**Avis sur la mise en compatibilité du plan local d'urbanisme
(PLU) de Montpellier (Hérault) dans le cadre d'une déclaration
d'utilité publique (DUP)**

N°Saisine :2024-12853

Avis émis le 10 mai 2024

Mémoire en réponse à l'avis de la MRAE n°2024AO57 du 10 mai 2024 sur la mise en compatibilité du PLU de Montpellier dans la cadre de la Déclaration d'Utilité Publique de la ZAC Nina Simone, emportant mise en compatibilité du PLU de Montpellier

Schéma des équipements de la zone 16AU, p.32 de la « Note de présentation de la mise en compatibilité du PLU de Montpellier »

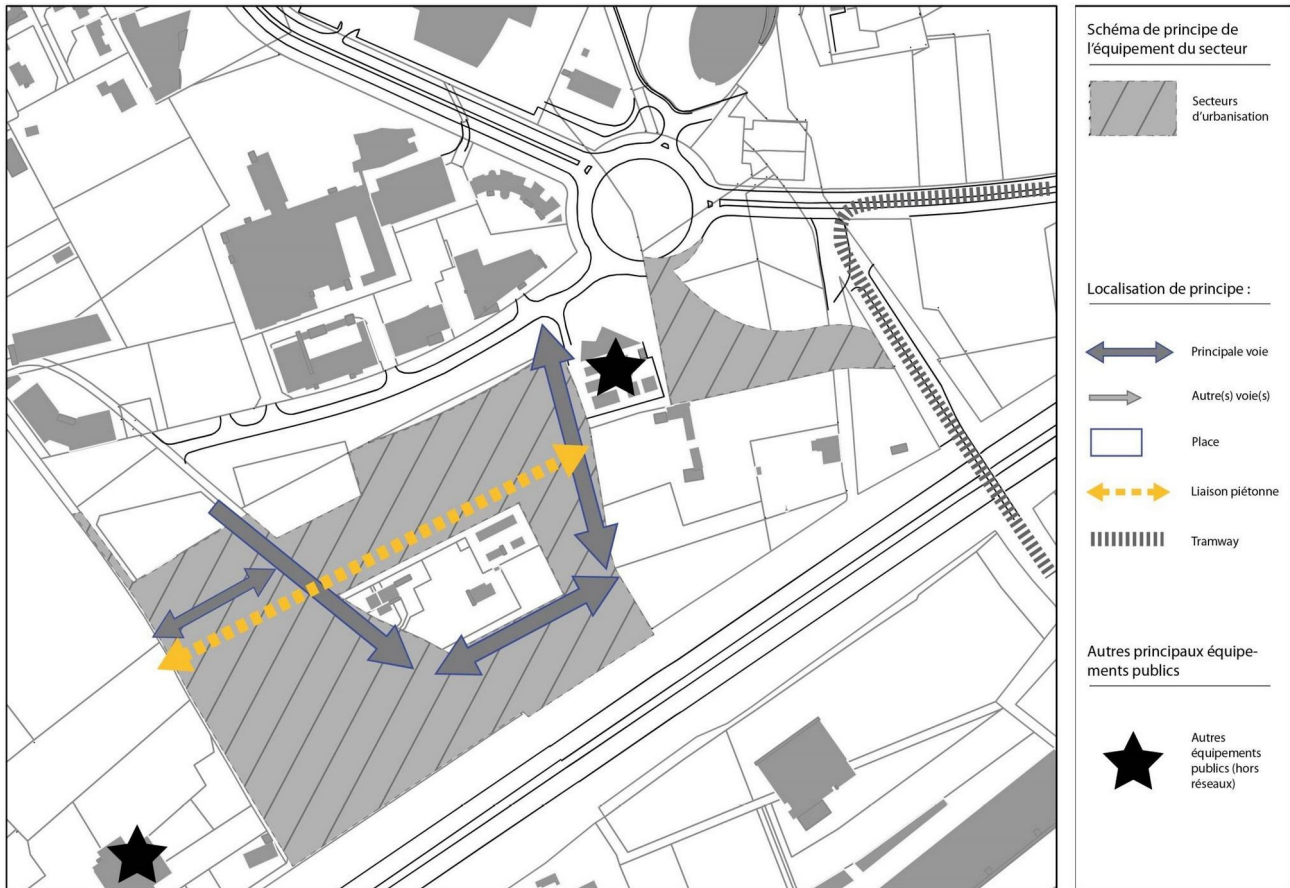
L'OAP (voir ci-dessous) ne présente qu'un seul axe piéton. Par ailleurs, le règlement se borne à indiquer que : « *Un ou des locaux directement accessibles et aménagés aux fins exclusives d'un stationnement sécurisé des vélos doivent être prévus. La surface cumulée de ces locaux résulte d'une norme minimale de 0,8 m² pour 50m² de surface de plancher, chaque local devant avoir une superficie minimale de 6 m² ».*

De plus, la présente mise en compatibilité ne traduit pas un volontarisme dans le développement d'un réseau de voies piétonnes et cyclables efficace. En effet, l'OAP et le règlement de la nouvelle zone 16AU présentent peu ou pas de mesures sur ce point.

La MRAe recommande de renforcer le règlement écrit de la zone 16 AU et les prescriptions de l'OAP afin de promouvoir la circulation piétonne et favoriser l'usage du vélo notamment en cohérence avec l'ambition portée par le Schéma directeur des mobilités actives de la Métropole.

Schéma des équipements de la zone 16AU, p.32 de la « Note de présentation de la mise en compatibilité du PLU de Montpellier »

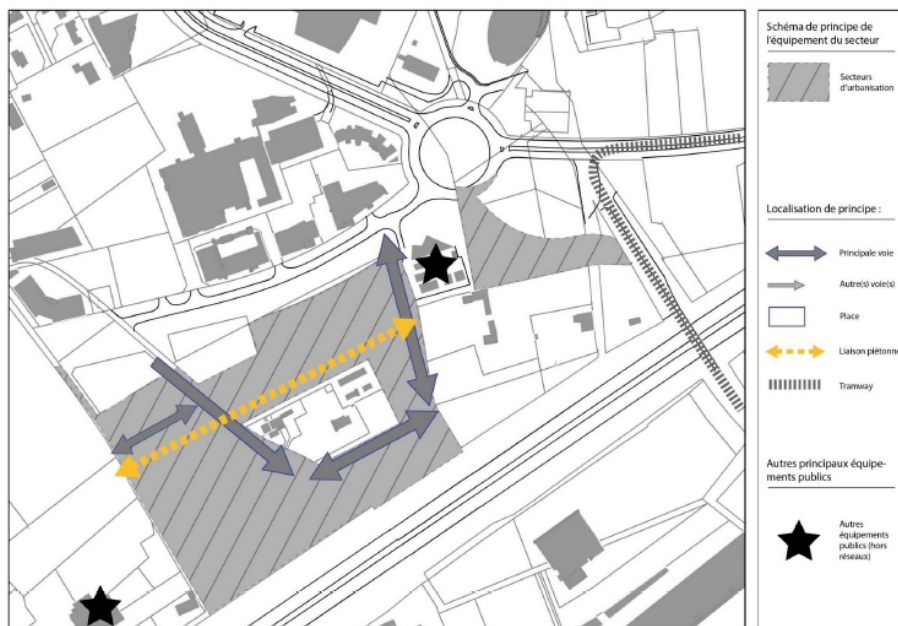
L'OAP (voir ci-dessous) ne présente qu'un seul axe piéton. Par ailleurs, le règlement se borne à indiquer que : « Un ou des locaux directement accessibles et aménagés aux fins exclusives d'un stationnement sécurisé des vélos doivent être prévus. La surface cumulée de ces locaux résulte d'une norme minimale de 0,8 m² pour 50m² de surface de plancher, chaque local devant avoir une superficie minimale de 6 m² ».

La MRAe note que si l'offre de transport en commun dans le secteur et la présence de commerces de proximité sont de nature à favoriser l'usage des modes alternatifs à l'automobile, il est nécessaire, pour être à la hauteur des enjeux, de prendre des mesures significatives reposant notamment sur le stationnement, en accordant par exemple davantage de places de stationnement aux vélos, sécurisées et facilement accessibles, tout en réduisant le nombre et l'accessibilité des stationnements automobiles.

En termes de stationnement VL, il n'est prévu aucun stationnement sur l'espace public, mais seulement à l'intérieur des lots, ce qui favorisera l'usage des modes doux.

Cette opération d'aménagement se situe en grande majorité dans les périmètres de desserte du tramway correspondant aux zones situées à moins de 500 m d'une station. Le report modal sur les mobilités douces sera de fait encouragé d'une part par la situation géographique et d'autre part par les mesures incitatives détaillées ci-dessous.
